**WYNIKI KONSULTACJI SPOŁECZNYCH W ZAKRESIE
PROJEKTU ZMIANY GRANIC CTR/TMA ŁÓDŹ/LUBLINEK**

Rysunek 1. Ostateczne granice CTR/TMA EPLL

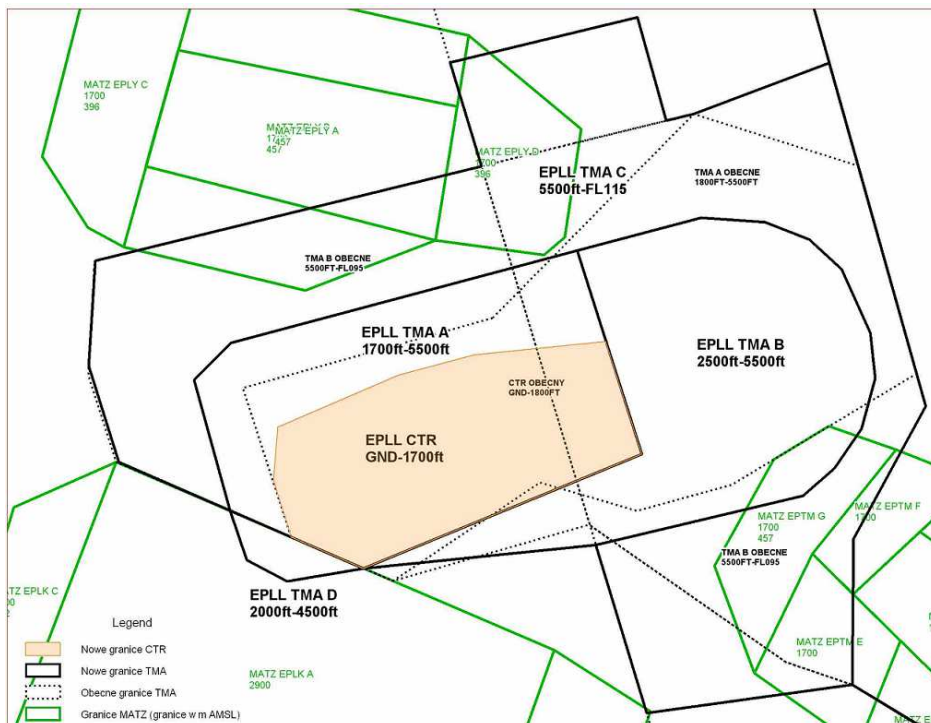
Wybór	Opis szczegółowy Użytkowników	Komentarz PAŻP
1	Propozycja 3	Propozycja nr 3 wyglda na "najładniejsze" rozwiązanie. Im mniej zaBamaD tma, tym Batwiej zobrazowa przestrzeD na mapie, ale również pro[ciej wyobrazí sobie granice podczas lotu vfr. Zastanawia mnie, czy nie lepiej w rozwiązaniu nr 3 poBczy sektor A z sektorem E, aby tworzyBy jeden sektor A (1700-5500), Aaskowi nie zrobi to wikszej różnicy, bǳie jeszcze bardziej przejrzyste.	Ze względu na opublikowane procedury dla EPLK oraz charakterystykę lotów w MATZ południowy segment TMA EPLL musiał pozostać w innych granicach pionowych w stosunku do pozostałych.
2	Propozycja 3	Należy zdecydowanie doprowadzić do jak najprostszyc kształtów elementów CTR i TMA oraz najmniejszej ich ilości. Tylko tak stają się one możliwe do szybkiego zidentyfikowania na mapach jak i na GPSach. Np. CTR powinien być prostokątem lub chociaż mieć prosty bok północno zachodni. Łuk po wschodniej stronie dolnego pietra TMA jest też dość kłopotliwy.	Większości użytkowników - przy wszelkich wcześniejszych konsultowanych projektach - zwracała się z prośbą o zaokrąglenie kształtów i eliminowanie kątów ostrych oraz kątów prostych struktur przestrzeni.

3	Propozycja 4	Propozycja nr.4 jest najbardziej przejrzysta.	
4	Nie mam zdania	Żadna z tych propozycji nie jest optymalna, głównie dlatego że na południu od EPLL nie leży przestrzeń niekontrolowana, a przestrzeń wojskowa przestrzeń niesklasyfikowana MATZ EPLK. Po stronie strat powinno się dodać zmniejszenie bezpieczeństwa ruchu lotniczego na skutek nadmiernego zbliżenia TMA B do lotniska EPLK. Wykonana powinna zostać analiza bezpieczeństwa o wpływie takiej zmiany na bezpieczeństwo cywilnego i wojskowego ruchu lotniczego.	Analiza Bezpieczeństwa została wykonana. W jej wyniku stwierdzono, że nie obniża się poziomu bezpieczeństwa ruchu lotniczego w rejonie zmiany.
5	Propozycja 1	Proszę pamiętać, że dla nas im mniejsze ograniczenia przestrzeni tym lepiej. Jak najmniejszy CTR (w wielkości niezbędnej dla innych użytkowników przestrzeni) i w dalszej kolejności jak najmniejsze TMA z jak największymi "sufitami". Będziemy wdzięczni za pamiętanie o naszej specyfice lotania podczas planowania ograniczeń przestrzeni	PAŻP przy projektowaniu przestrzeni kontrolowanej zabezpiecza trasy nominalne procedur wraz z ich pierwszorzędymi przestrzeniami chronionymi – tym samym wielkość CTR jest dostosowana do istniejących procedur lotów dla danego lotniska.

6	Propozycja 3	Ka[da z tych propozycji jest z zasady zBa i nie odzwierciedla nikBego ruchu samolotów odrzutowych w ruchu rozkładowym o dużej prędkości podej[cia (kategoria C i więcej wg ICAO). W związku z aktywnością aeroklubu Bódzkiego oraz O[rodka Szkolenia Lotniczego Bartolini Air, a także wspomnianym wcześniej maBym natłeniem ruchu, zasadne byłoby aby przy reorganizacji zmienić klasyfikację przestrzeni powietrznej CTR EPLL oraz TMA w segmentach do wysokości 5500ft z C na D. Takie rozwiązanie umożliwi realne zwiększenie pojemności przestrzeni powietrznej dla ruchu GA, który stanowi większość wykonywanych tam operacji powietrznych, a poprzez informacje o ruchu obligatoryjne w przestrzeni klasy D nie powinno się to wiązać z obniżeniem poziomu bezpieczeństwa. Rozwiązanie takie upro[ci ten proces szkolenia, gdy latający jeden czy dwa samoloty prowadzą szkolenia do IFR nie będą praktycznie uniemożliwiały pozostałemu ruchowi (szybowce i szkolenia VFR) prowadzącego operacje w VMC.	Od II.2014r. klasa przestrzeni w CTR EPLL zostanie zmieniona z C na D. Wprowadzenie klasy D w przestrzeni TMA będzie możliwe po XII.2014r. – tj. po wejściu w życie Rozporządzenia Wykonawczego Komisji (UE) NR 923/2012 (kwestia ograniczenia prędkości przyrządowej (IAS) do 250 kts. Poniżej 10000ft)

7	Nie mam zdania	Ka[de zmniejszenie CTR zwiększa możliwość wykonywania lotów przez lotnictwo GA. I o to chodzi...	CTR został zmniejszony – dostosowano jego granice do nowych procedur lotów
8	Propozycja 1	dla GA - 2500 ft przy omijaniu CTR od północy i łatwiejsze nabranie wysokości nad Zgierzem.	W rejonie Zgierza dolna granica TMA musi wynosić 1700ft AMSL ze względu na przebieg planowanych do wdrożenia procedur lotów

Mając na uwadze to, że przestrzeń kontrolowana dla lotniska EPLL zawarta w Propozycji 4 była większa niż w Propozycji 3 a część użytkowników wybrała Propozycję 1 (wariant z najmniejszą kubaturą przestrzeni kontrolowanej dla EPLL), w ramach kompromisu uznano, że ostateczne granice CTR/TMA EPLL będą takie, jak zostały zaproponowane w Propozycji 3. Szczegóły poniżej:
